ORIENTAÇÃO DE OBRA: Quadra 15 - Lote 08

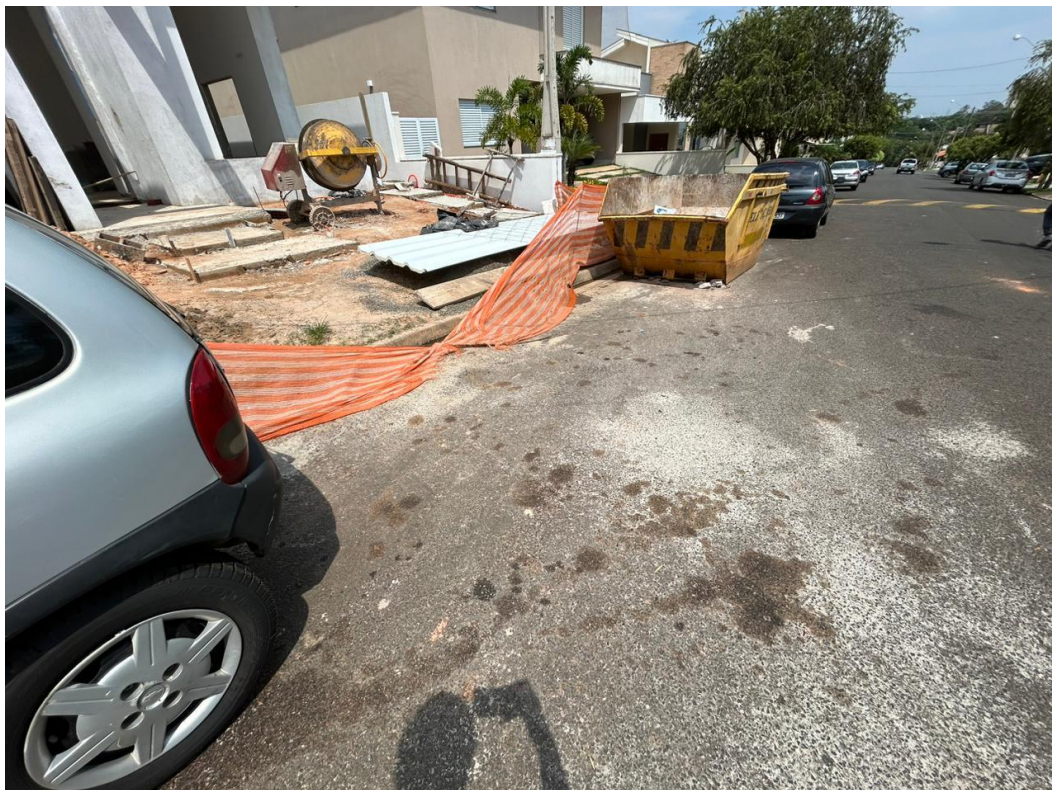
Identificamos conforme fotografia abaixo, a seguinte irregularidade em desacordo com as especificações estatutárias a saber:

1 – Providenciar uma limpeza na rua, que se encontra suja decorrente da obra, afim de evitar problemas na rede de escoamento da rua.

2 – Piscina com água parada, local propicio para a proliferação de mosquitos da dengue, providenciar a regularização com pastilhas de cloro, ou com a remoção completa da água ou com um dreno de 40 x 40cm para que haja o escoamento da água, caso já esteja havendo o tratamento da água, favor desconsiderar a orientação.

Observação: Visita realizada em 03/11/23, prazo para adequação de 48hs a partir do recebimento desta orientação. Caso a situação relatada acima esteja regularizada, favor desconsiderar a orientação e seguir o andamento da obra.
